電源開発株式会社
大間原子力発電所

第四系に見られる変状の成因と評価について

平成18年12月
原子力発電安全審査課

図-19 トレンチ付近の強風化部厚さと変状の変位量

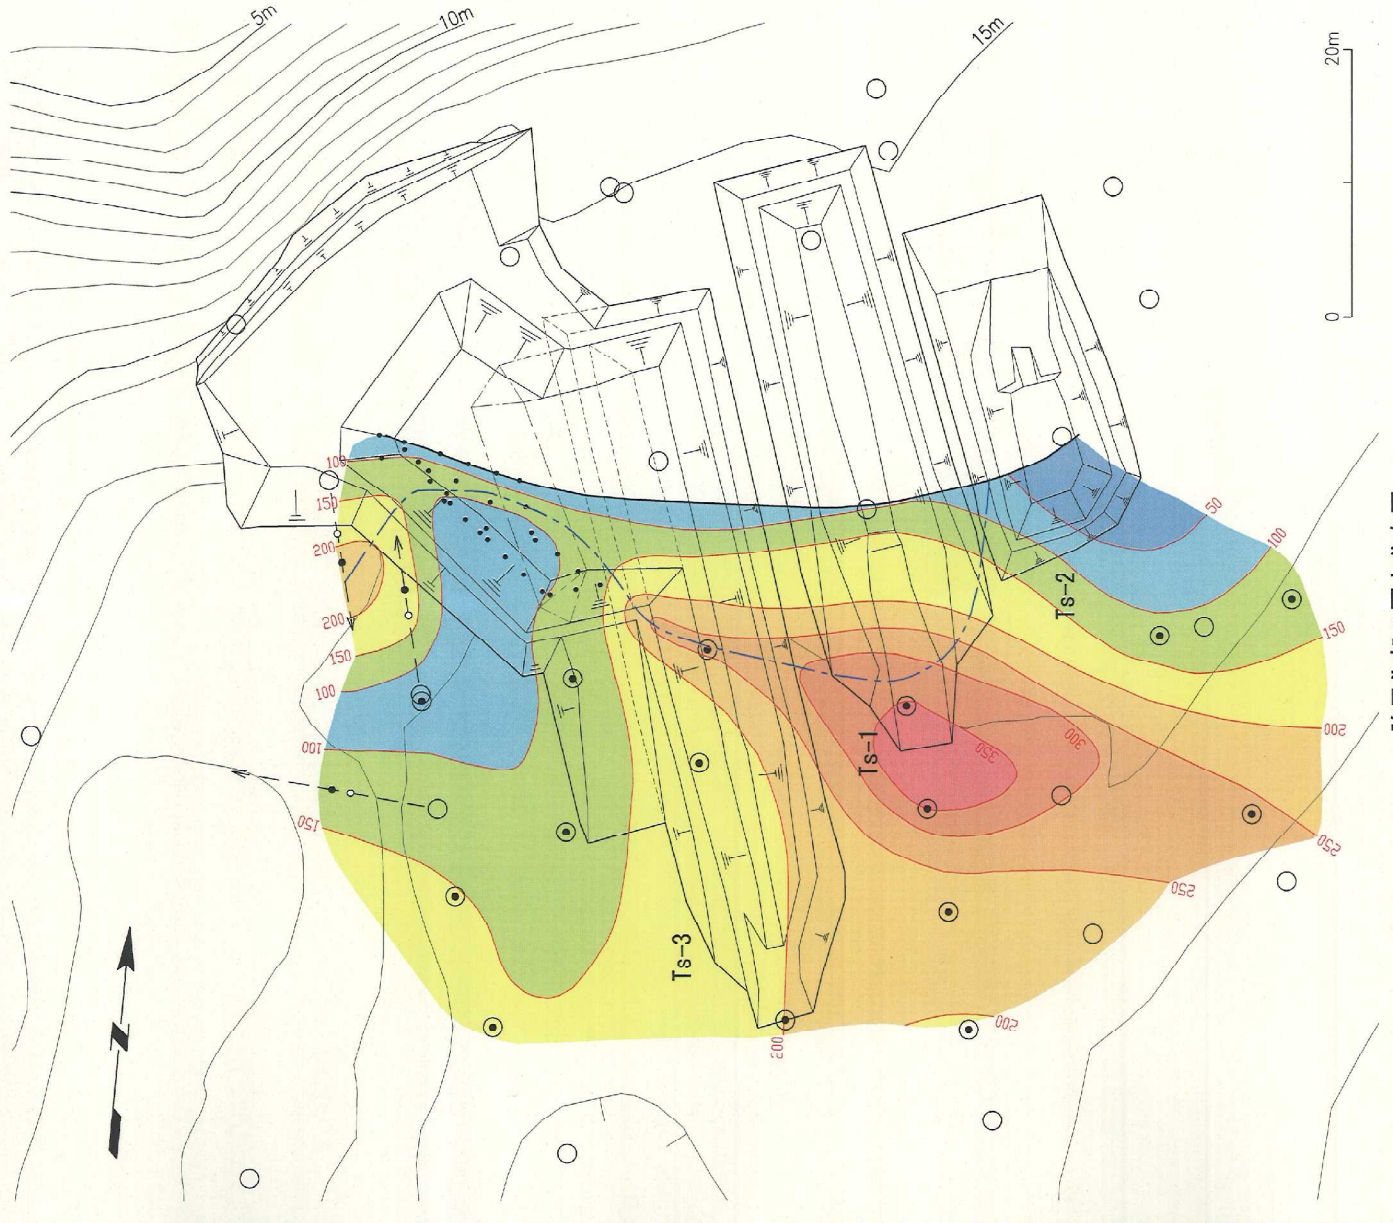
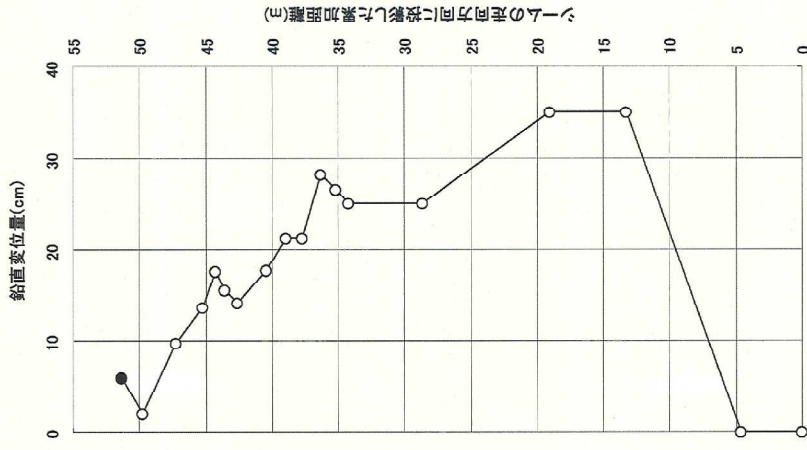
査を実施し、そのコアについて針貫入試験を行うと共に、Ts-3の追加調査の法面でも針貫入試験を行って強風化部を特定している。Ts-1、Ts-2及びTs-3の各トレンチ沿いの強風化部の鉛直分布を図-18に、平面分布を図-19に示す。図-19には上述の変状の鉛直変位量分布図を付している。申請者は図-19によれば、強風化部の厚い部分での鉛直変位量は大きく、薄い部分での鉛直変位量は小さい傾向が認められるとし、鉛直変位量と強風化部とは密接な関係が示唆されるとしている。

図-20 トレンチ付近の段丘堆積物の厚さと変位量

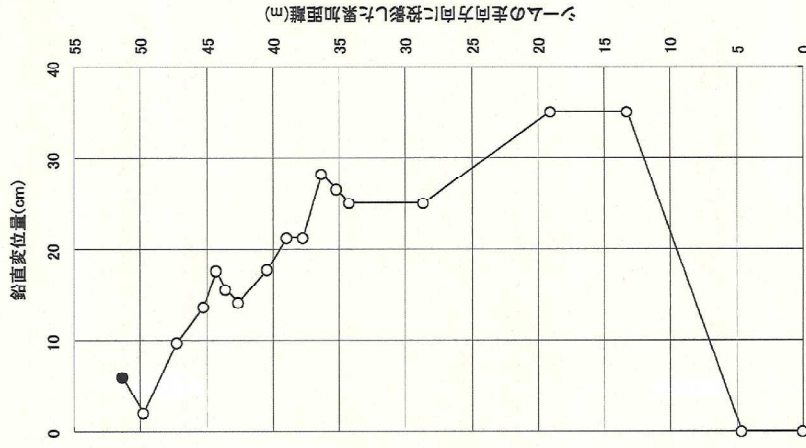
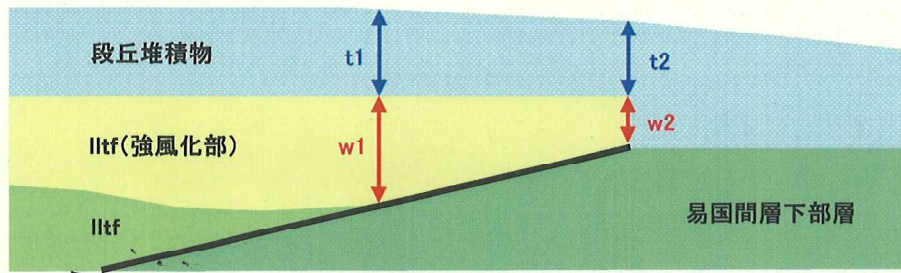
また、申請者は段丘堆積物の厚さについても同様に調査しており、その平面分布を図-20に示す。図-20によれば、段丘堆積物の薄い部分での鉛直変位量は大きく、厚い部分では小さくなる関係が示唆されるとしている。

図-22 変状の鉛直変位量と強風化部・段丘堆積物の厚さの相関性

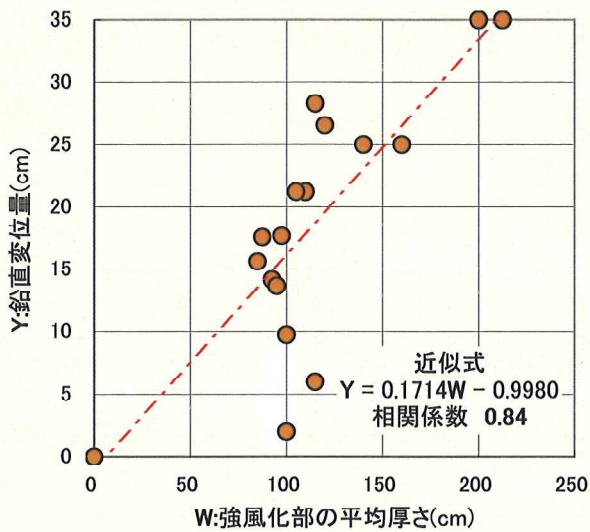
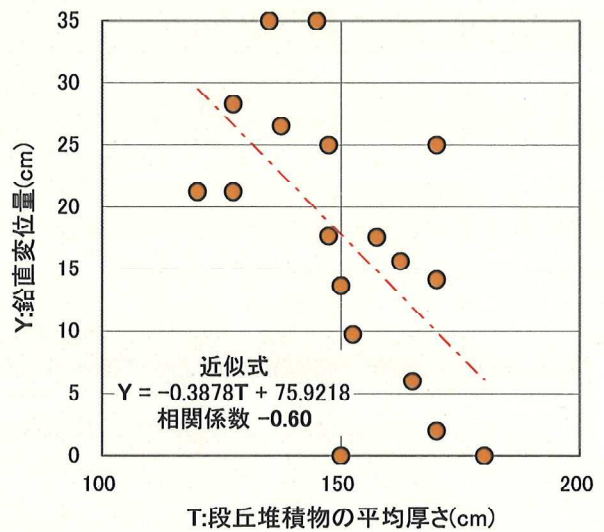
表-2に基づく「鉛直変位量と強風化部の厚さ」の相関性、及び「鉛直変位量と段丘堆積物の厚さ」の相関性を検討した結果を図-22に示す。図-22によると、それぞれの相関係数として前者では0.84、後者では-0.60が得られ、鉛直変位量は強風化部の厚さに比例し、上載層である段丘堆積物の厚さに反比例する結果が得られたとしている。さらに、強風化部の厚さと段丘堆積物の厚さを説明変数とし、鉛直変位量を被説明変数とする重回帰分析を行った結果、図-23に示すように、相関係数(R)が0.90となり、重回

図-23 重回帰分析による変状の鉛直変位量の予測値と実測値の関係

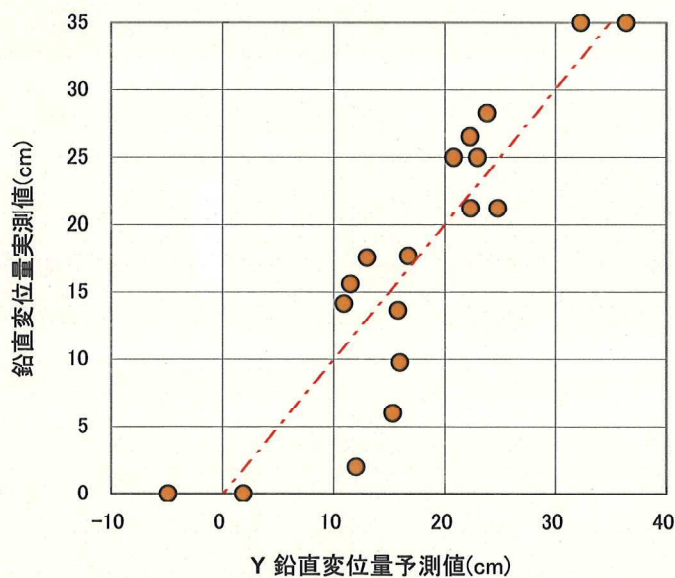
帰分析の場合に得られる決定係数(R^2)が 0.81 となる結果が得られたとしている。一般に決定係数については、0.80 以上で「かなりよい精度」とされていることを踏まえ、申請者は、変状の成因について次のように説明している。

すなわち、「トレンチ付近の変状は、風化の進んだ岩盤の近傍で、かつ上載層の薄い所で発生していると判断されることから、その成因としては海水準の変動に伴う地下水位の変化によって S-10 上位の岩盤の風化が進むと同時に粘土鉱物が増加し、その粘土鉱物の吸水膨張による膨張圧力が上載圧より大きくなった状態で何らかのトリガーが働いて変状が形成された可能性が高い。そのようなトリガーとしては、地震動等が考えられる。」としている。なお、そのような変状をもたらす海水準の変動は近い将来再度発生することは考えにくいとしている。

以上のことから、変状についても耐震設計上、問題となるものではないとしていることは妥当と判断した。
